INFORMATION Service N° 1 384

ANNÉE 1965	RUBRIQUE	CODE
CLASSEUR	MACHINE A DICTER EL 3583	EA3-10/1

Fig. 4

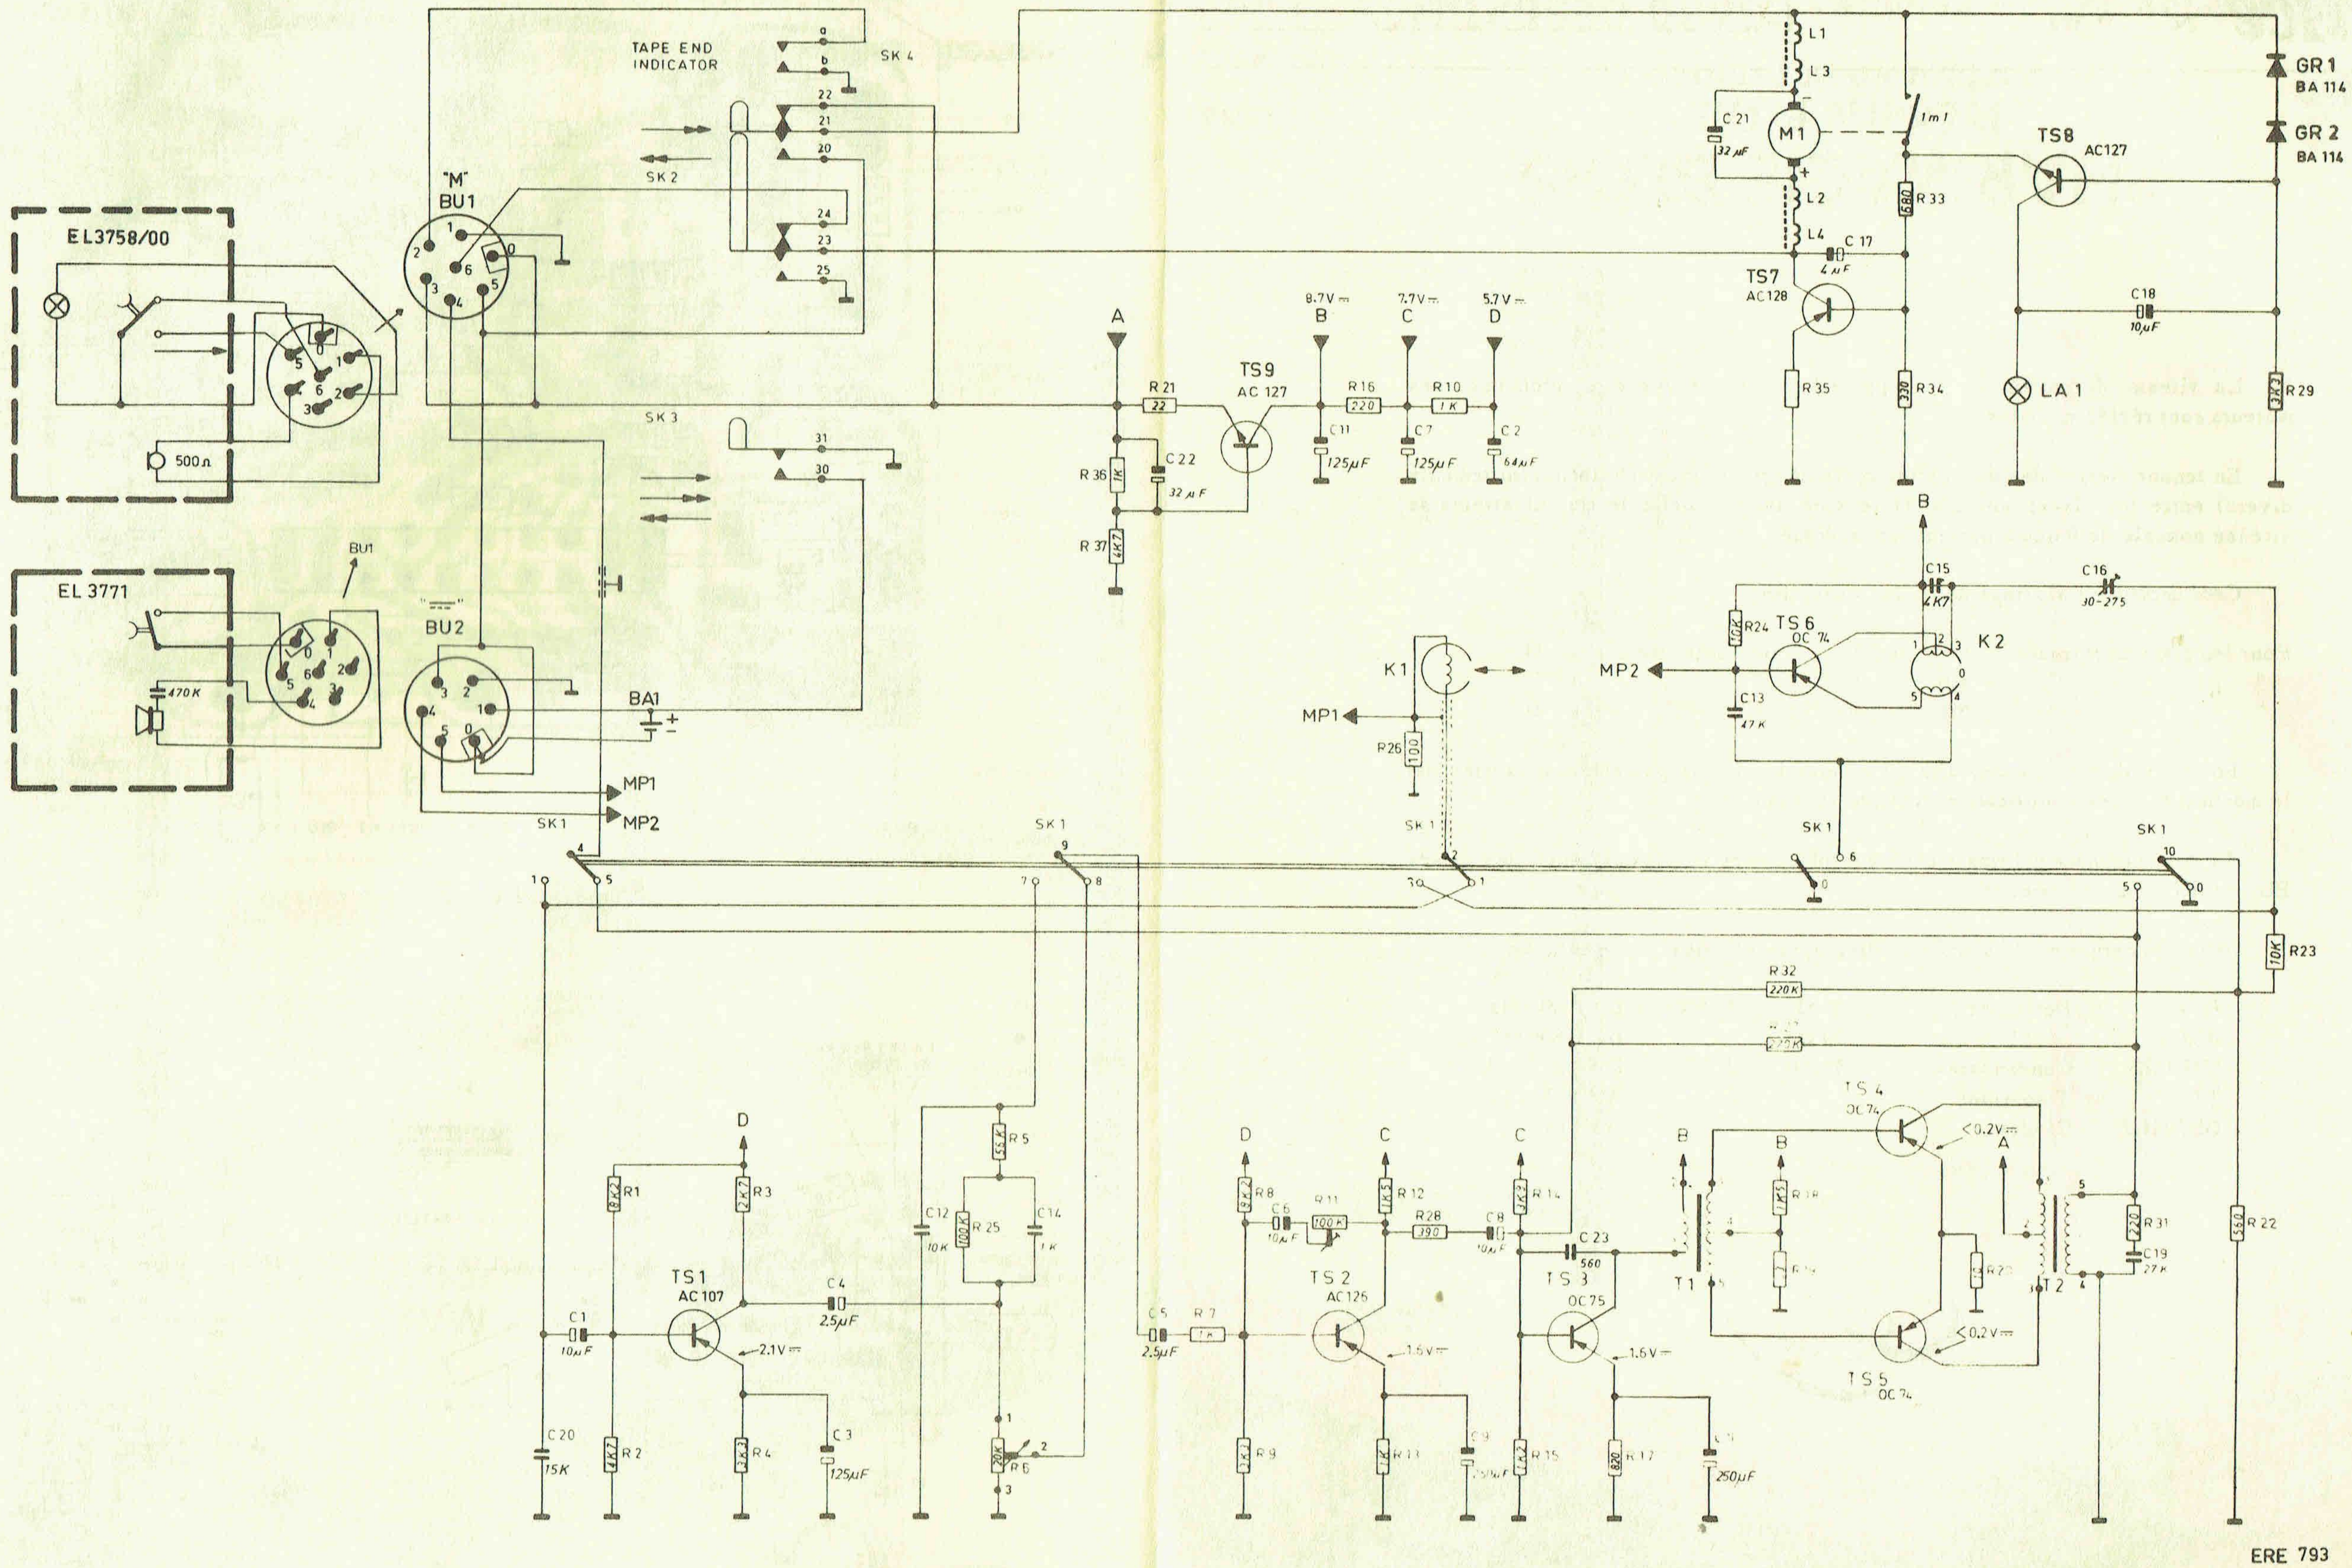
En cours de fabrication, afin de réduire les bruits parasites provoqués par le moteur, diverses modifications ont été apportées.

Au dos, nouveau schéma - câblages plaquettes imprimées, vues des prises BU1 et BU2, vue eclatée, etc.

Pour ces dernières versions, veuillez ajouter à votre documentation :

R36	Résistance	1 000 Ω	1/4 W	B 01 800/1K
R37	"	4700 Ω	"	B 01 800/4K7
C21-C22	Condensateur	32 µF	10 V	D 00 800/U32
TS9	Transistor			AC 127
GR1-GR2	Diodes			BA 114
